dossier n° CU 87 114 2600057

en vue d'obtenir un certificat d'urbanisme :

Demande de Certificat d'Urbanisme
N° CU0871142600057

ESQUISSE DE DIVISION

Fiche Eau Potable N° 247/2026

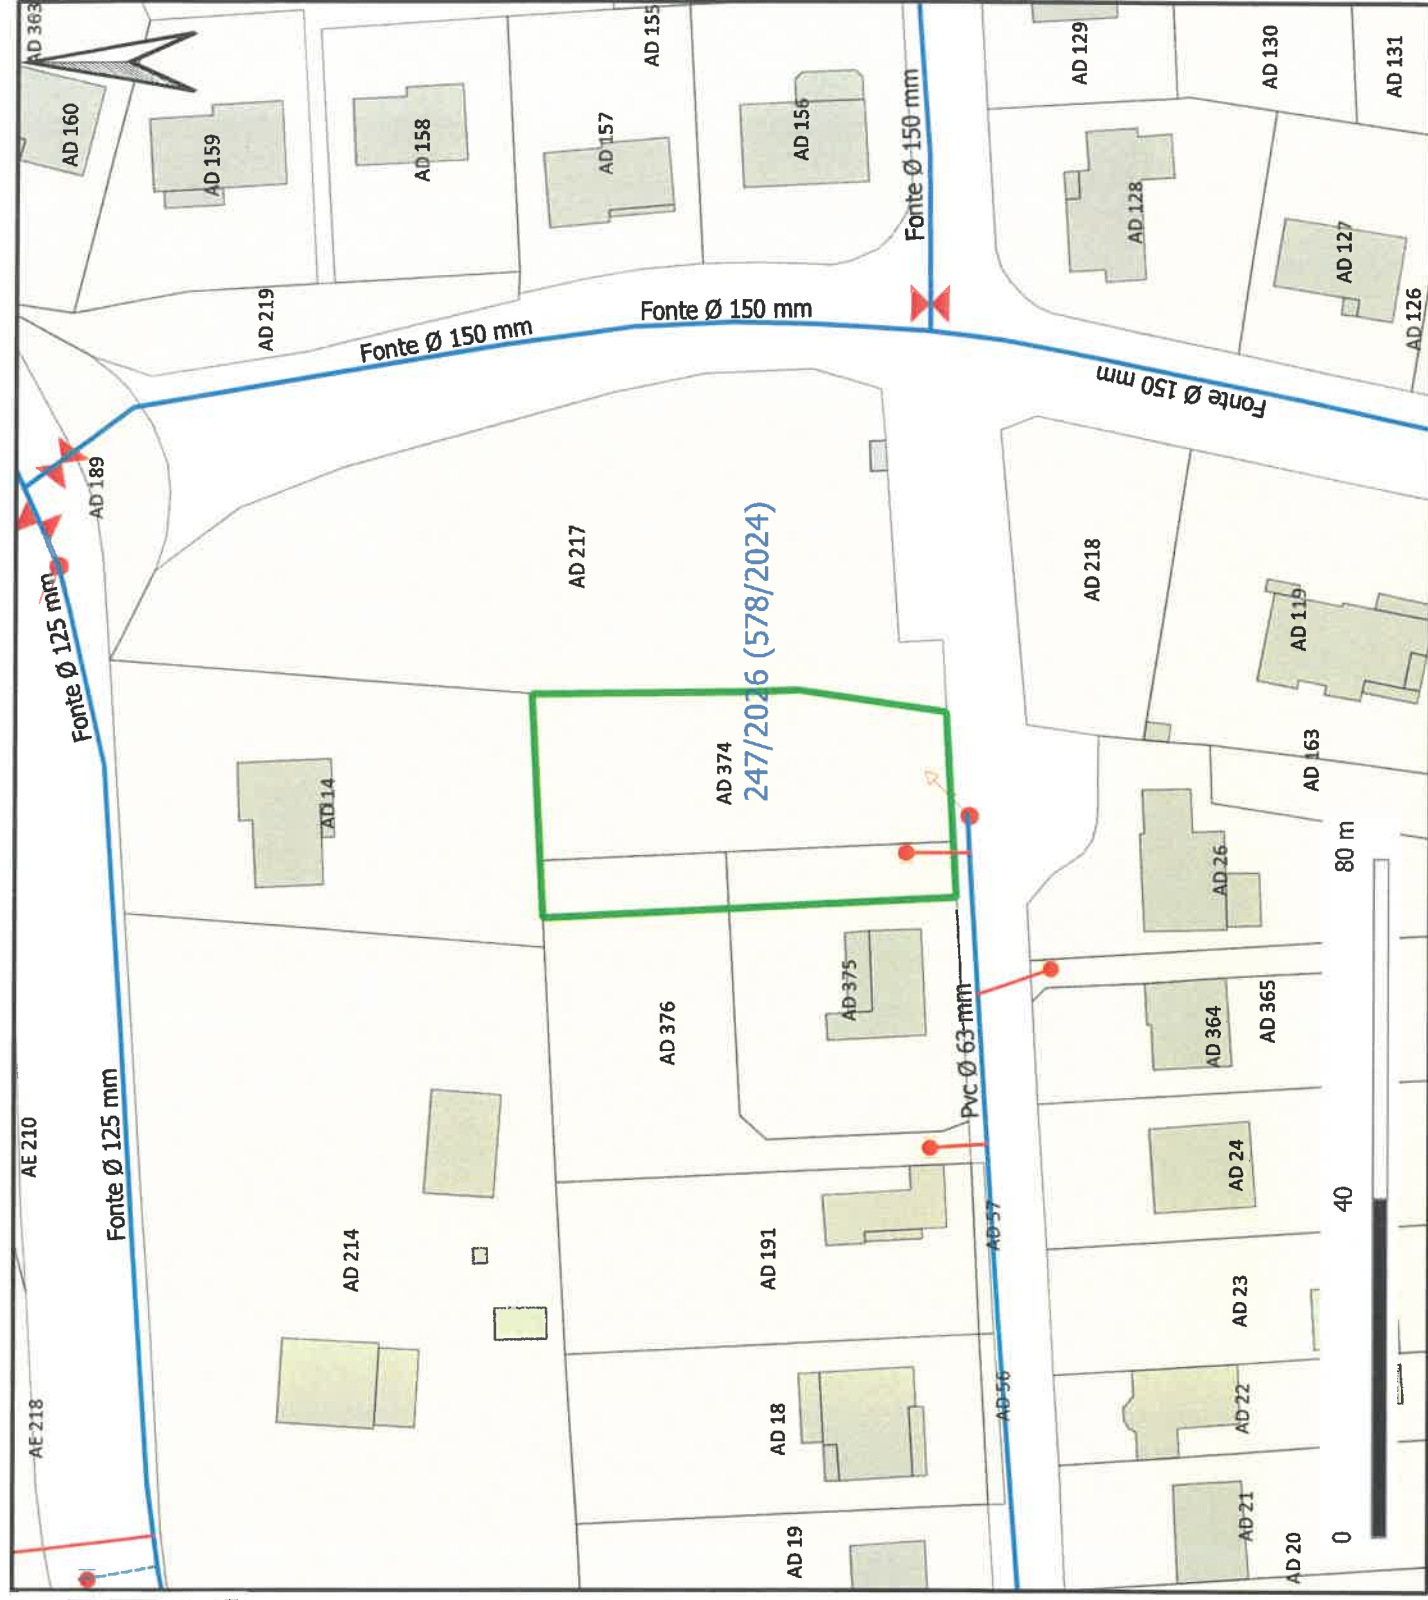
- Une canalisation de distribution en **P.V.C.** de diamètre 63mm existe en façade des parcelles **374, 375 et 376**, section cadastrale **AD**.
- Le Service des Eaux des 3 Rivières, SE3R, pourra réaliser un branchement en **P.E.H.D. 25mm** sur la conduite précitée.
- Les frais de réalisation incomberont au propriétaire du foncier ou à l'acquéreur de la parcelle.
- Le futur abonné devra faire procéder à la pose d'un réducteur de pression individuel après le compteur.
- l'emplacement du compteur est ici à titre indicatif. Son positionnement sera à affiner ultérieurement avec le demandeur.

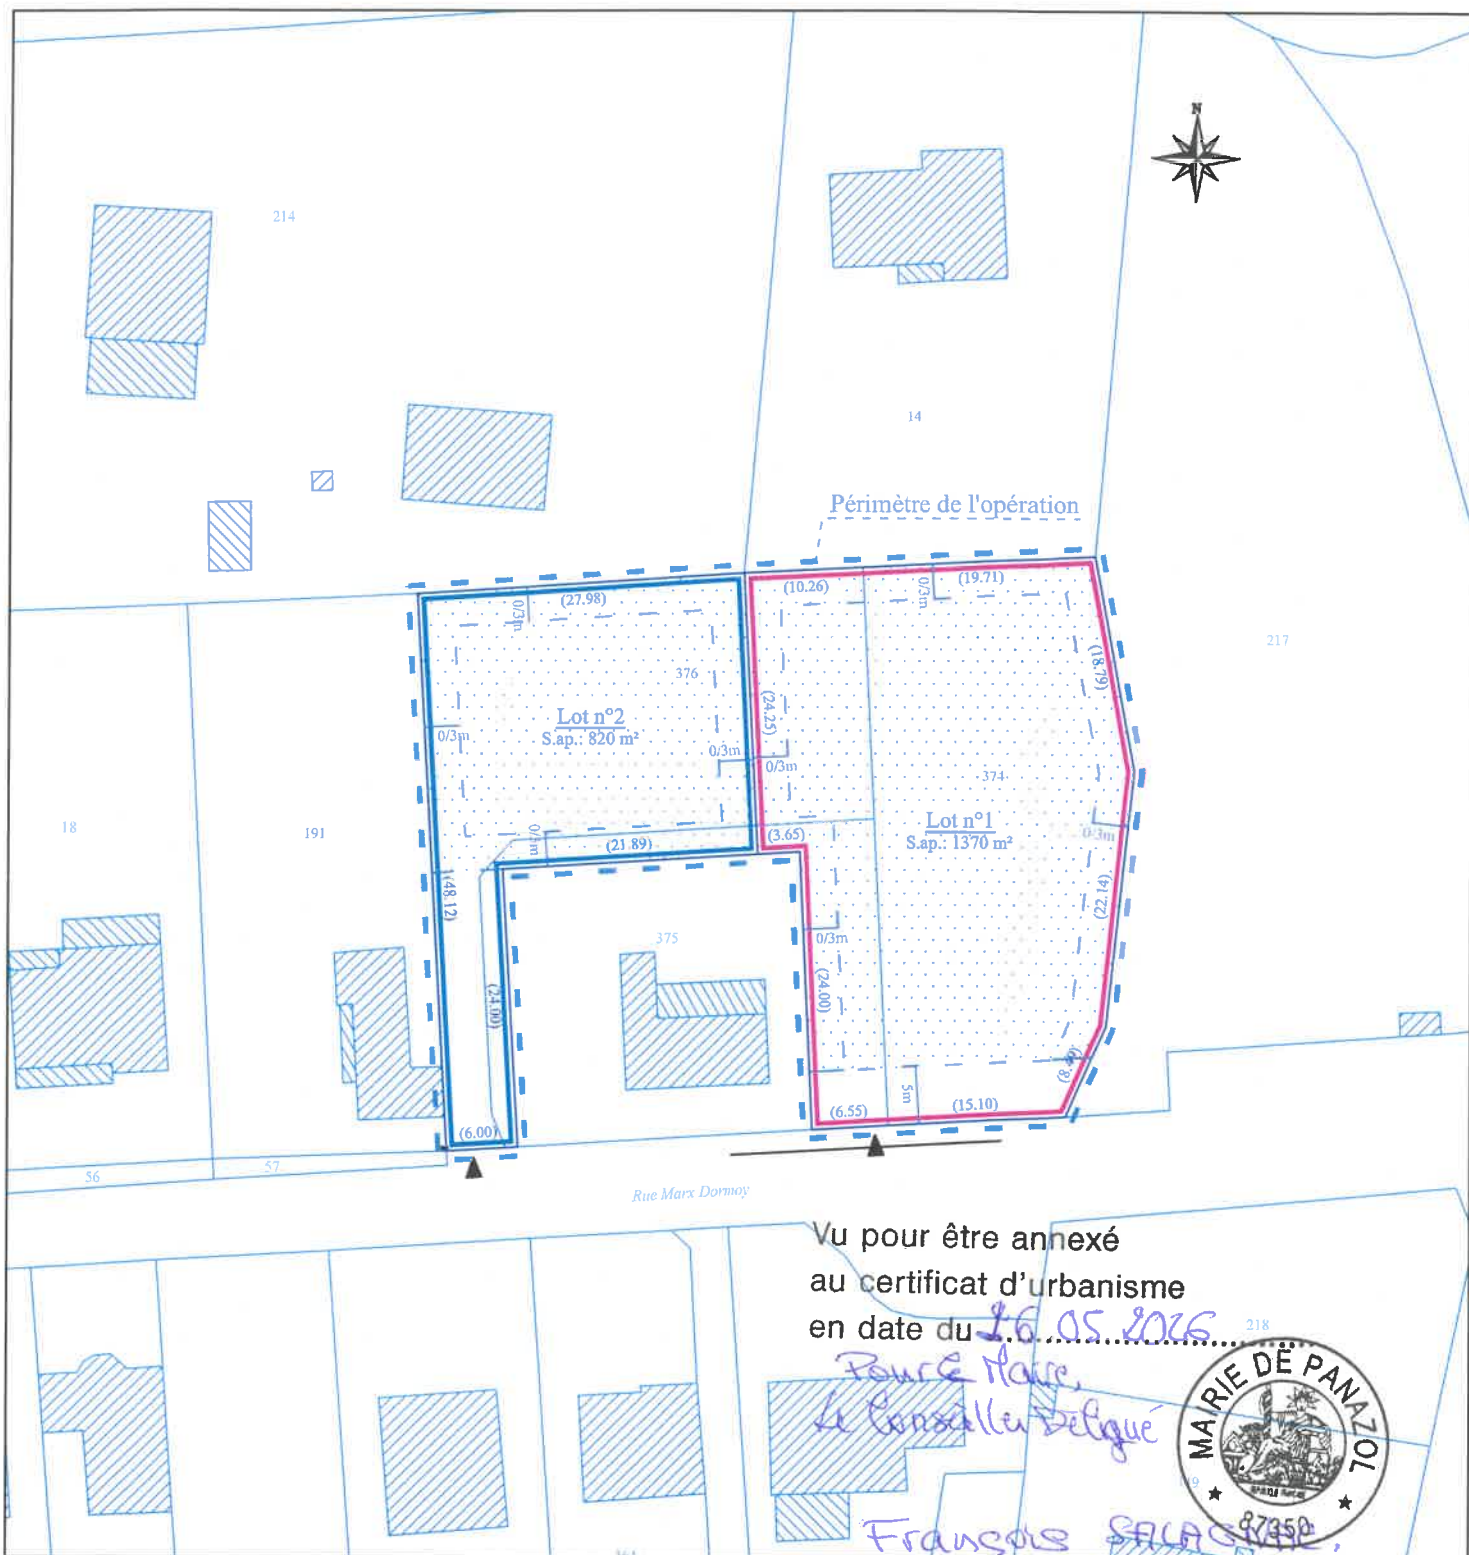
La voie d'accès au lot devra répondre aux règles de sécurité et d'accessibilité
